改善箇所説明図

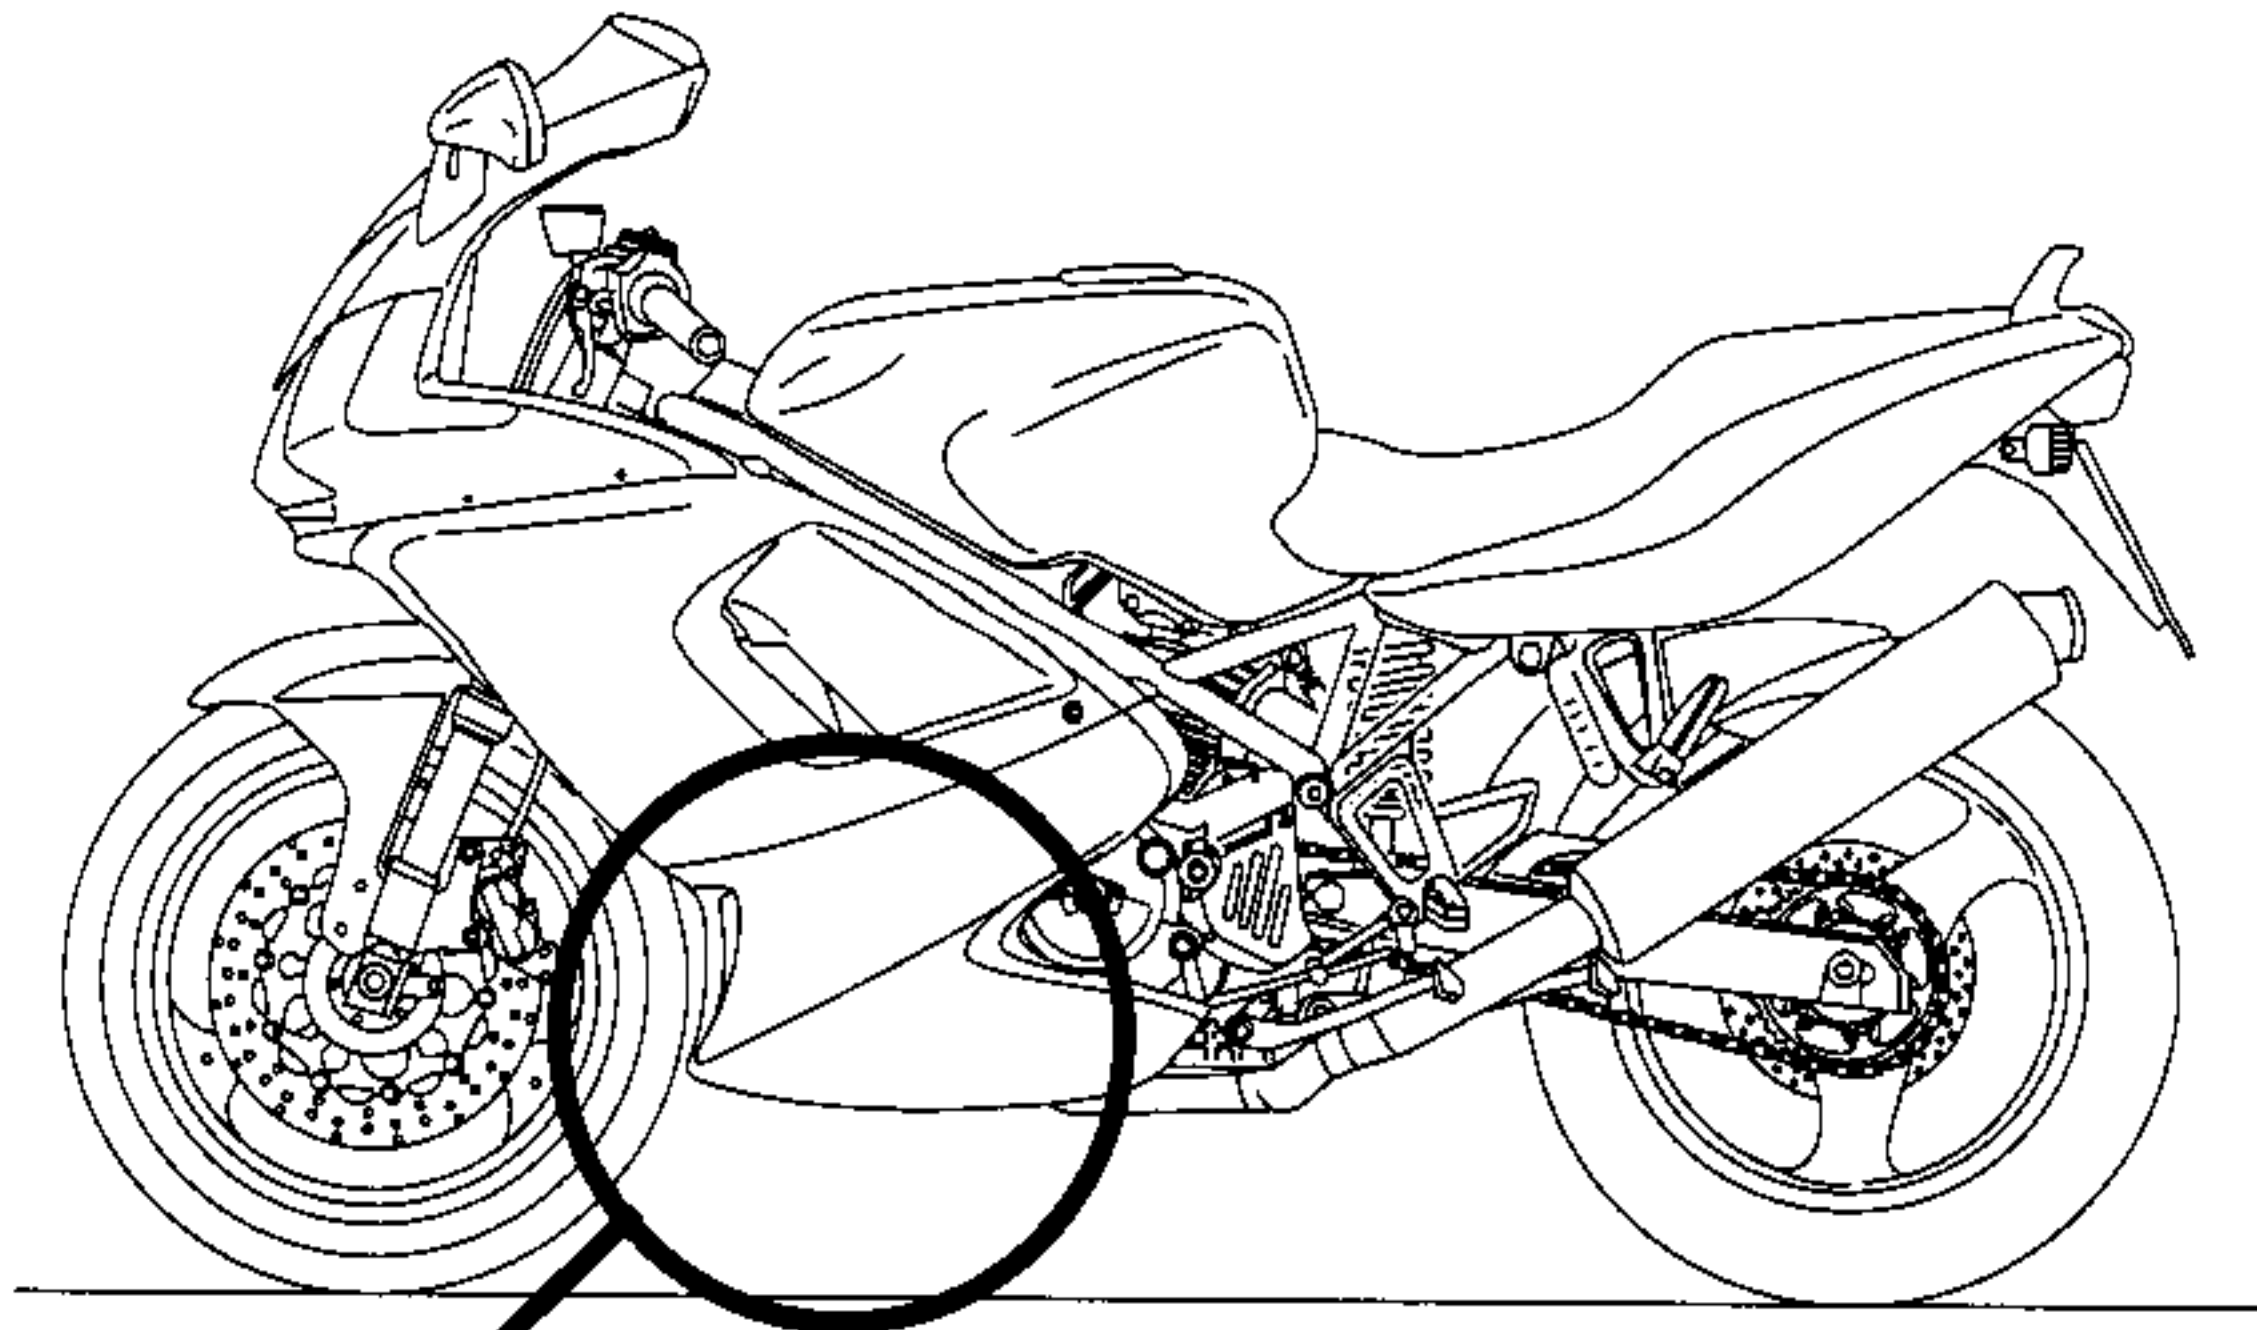
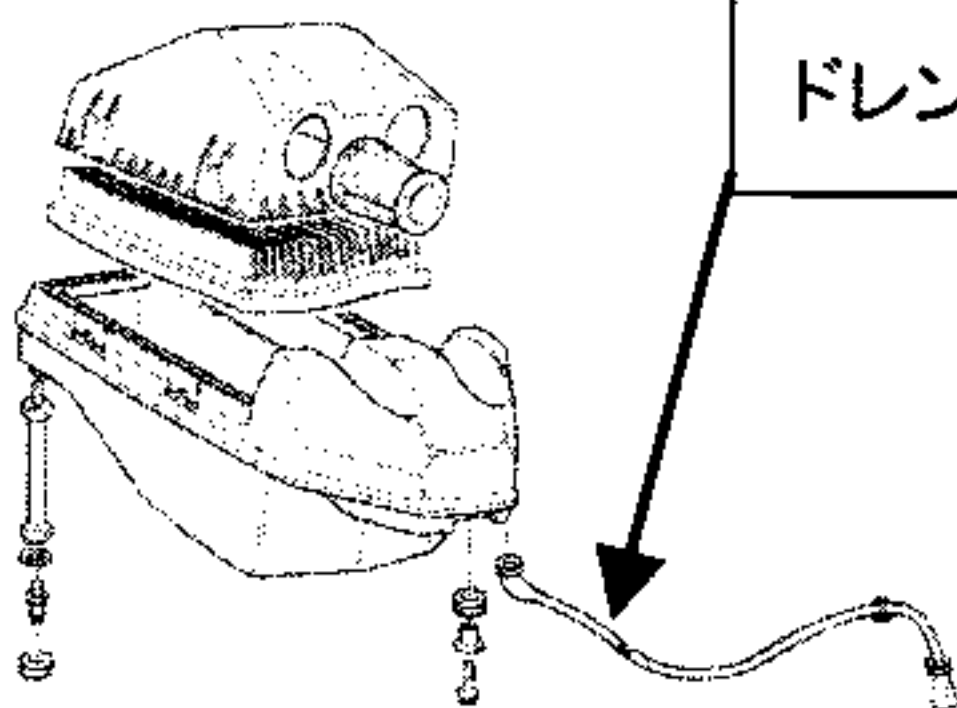
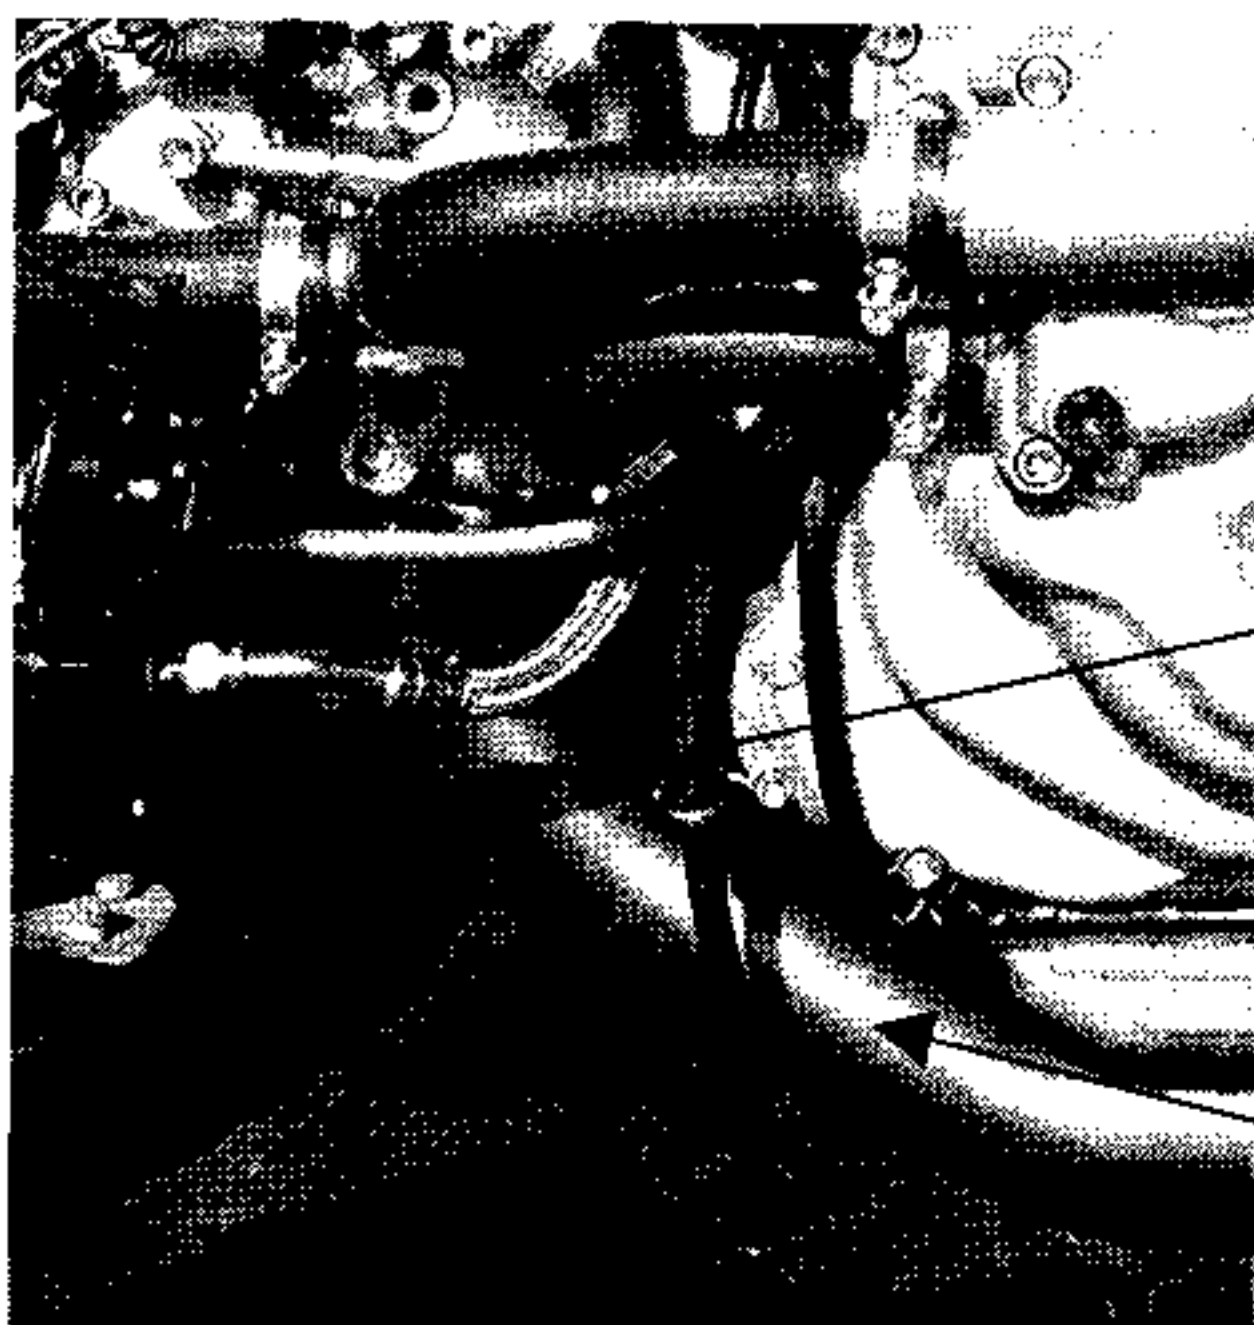
基準不適合箇所

エアボックスドレンチューブの取り回しが不適切なため、当該チューブがエンジン前側シリンダーのエキゾーストパイプと干渉し溶損して、最悪の場合、火災に至るおそれがある。

全車両、エアボックスドレンチューブを短く切断し、チューブの取り回しを変更する。
